FORMATO: ACTA
PROCESO: GESTIÓN DOCUMENTAL
Versión: 8.0, **Fecha:** 09/06/2023, **Código:** GDC-F-01

MESA DE SEGUIMIENTO TÉCNICO AL PROYECTO: CONSTRUCCIÓN DE REDES DE ALCANTARILLADO Y AMPLIACIÓN DE COBERTURA DEL SECTOR No. 4 DEL MUNICIPIO DE CERETÉ, DEPARTAMENTO DE CÓRDOBA ETAPA II.

REFORMULACIÓN No. 3 DEL PROYECTO:

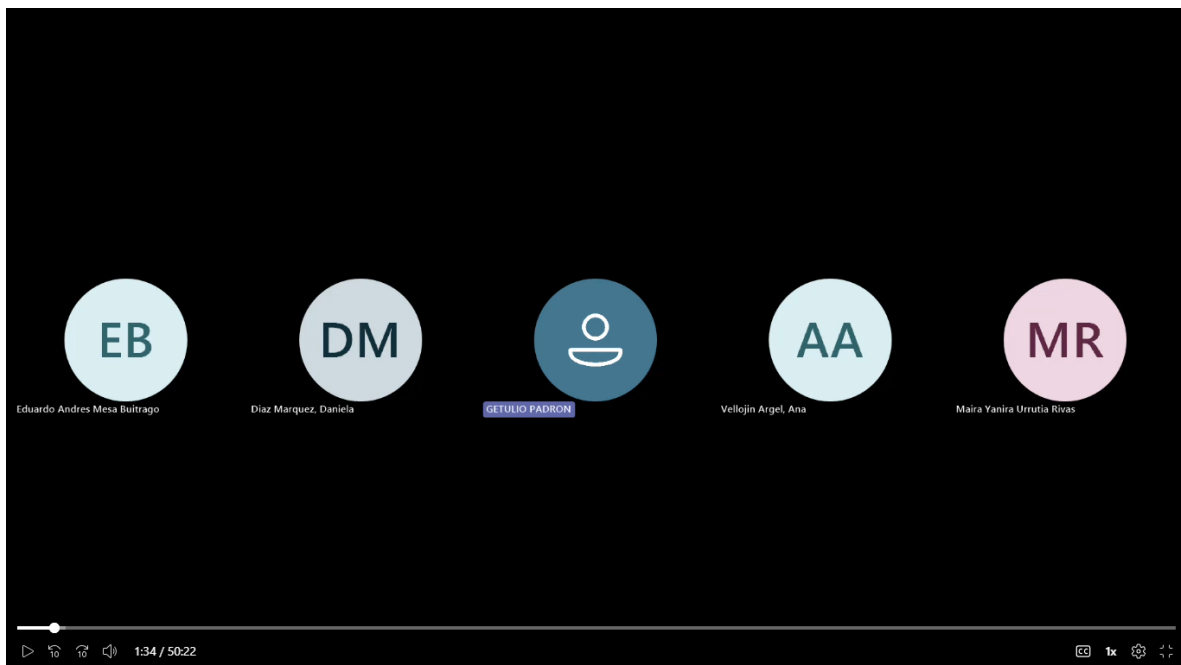
En cuanto a las acometidas domiciliarias, las que estábamos viendo que son viviendas que no cuentan con los requisitos, pues mínimos para otorgarse un título, es decir que en estos momentos no son formales, Eh, nos dimos cuenta que estaban ubicadas entre los tramos en desde el manchón S 512 al ***** 516 desde el manchón s 114 al manhole S 125 a entonces, estos son 387 viviendas que encontramos en estas condiciones.

¿Qué hace esto?

Pues obviamente una reducción en las condiciones iniciales en cuanto a las cantidades de las acometidas, que como se menciona, aquí estamos pasando de 2053 a 1666.
